Arkivreferanse: 2020/2676-11
Arkivkode: 202002/245/5/U24
Saksbehandler: Britt Alice Oseassen
Adm.enhet: Plan og byggesak
Dato: 11.11.2022

Utvalg	Møtedato	Saksnummer
Utvalg for miljø plan og teknisk	22.11.2022	84/2022

1. gangsbehandling av forslag til detaljreguleringsplan for masseuttak Kvås/Moi, gnr/bnr 245/5, planID 202002

Utsnitt som viser lengdeprofil av uttaket. Avslutningen mot terrenget er 1:2, evt. 1:6 for best mulig utnyttelse til jordbruksformål.

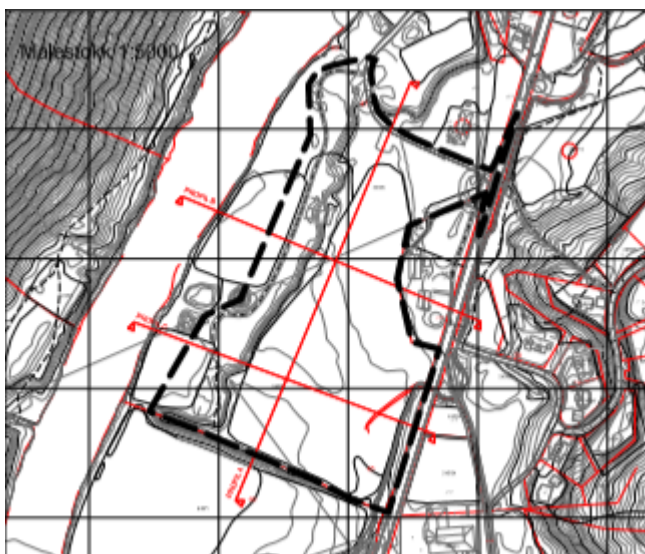
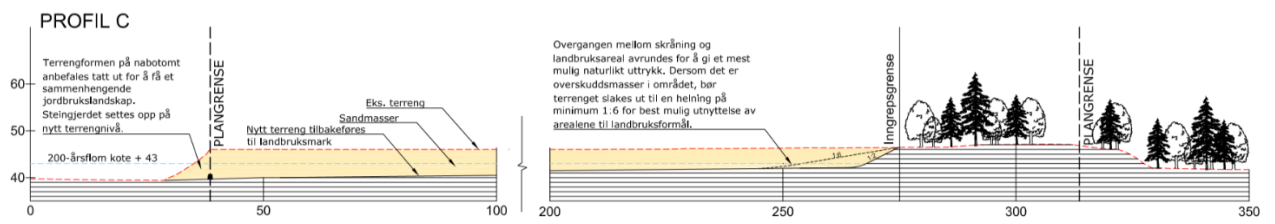
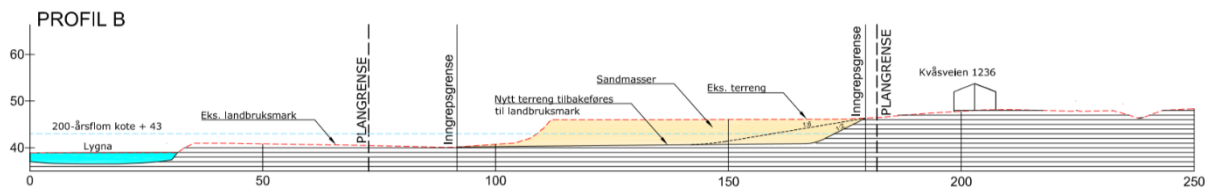
Det ser ut til at arealet sør-vest for uttaksområdet ligger lavt i forhold til elva. Det er opplyst av uttaksområdet skal senkes til samme nivå. Vi mener arealer på dette nivået er flomutsatt, og at det er noe uheldig å ha så flomutsatte jordbruksarealer. Vi ber derfor at det vurderes å ha et litt høyere nivå etter uttak.

Bestemmelse: Det tillates at området LAA3 senkes til kote + 42. Hvis det kan dokumenteres med fagkyndig rapport/uttalelse kan det vurderes å tillate at område senkes ytterligere, men uansett ikke lenger enn til kote +40,0

Flomsonekartlegging 2020 flomsituasjon 200-årsflom. Vannføring 420 m²/s

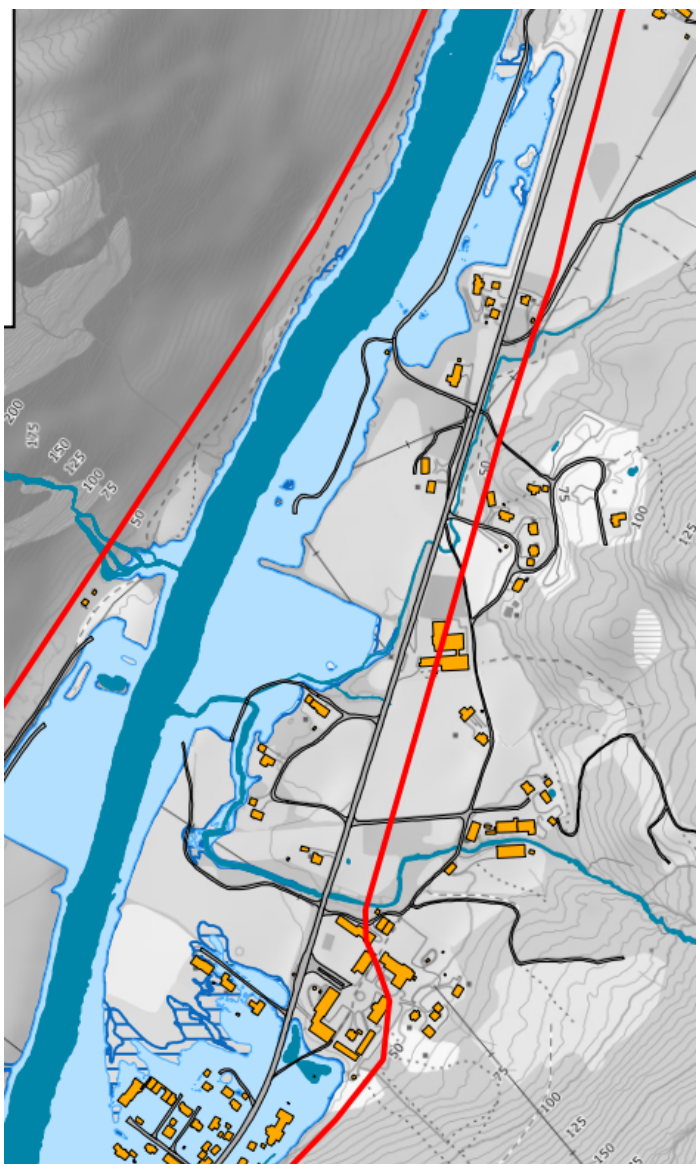
Statsforvalteren har uttalt at det er noe uheldig å ha så flomutsatte jordbruksarealer. De ber derfor at det vurderes å ha et litt høyere nivå etter uttak. Det er i planbeskrivelsen argumentert med at det ikke er åpnet for inngrep eller tiltak nærmere enn 50 m fra Lygna. Uttaksområdet ligger 2-3 m høyere enn elva. Lygna har god fart forbi planområdet. Det er foregått masseuttak i området i lang tid og det er ikke gjort observasjon at det har vært oversvømmelse av landbruksareal ved tidligere flom.

Kvås vannverk ligger nord i planområdet. Under ekstremflommen Synne (200-års flom) i desember 2015 ble brønnen oversvømt og det kom overflatevann i brønnen. Brønnen ligger ca. 50 m fra Lygna på kote +42-43. Elva ligger ca. på kote 38. Skulle en flom fått ført med seg masser ut i elva vil det kunne medføre skader. Det er mulig at det ikke vil være problemer ift flom om området senkes til kote + 40,0, men det foreligger ingen faglig dokumentasjon på det. Både Statsforvalteren og NVE har til oppstartsvarselet

påpekt viktigheten av å Kommunedirektøren anbefaler at det settes krav om at området ikke skal senkes lengre ned enn til kote +42,0 med mindre det kan dokumenteres med faglig rapport/uttalelse at det ikke vil være utfordringer med å senke område ned til kote +40,0.
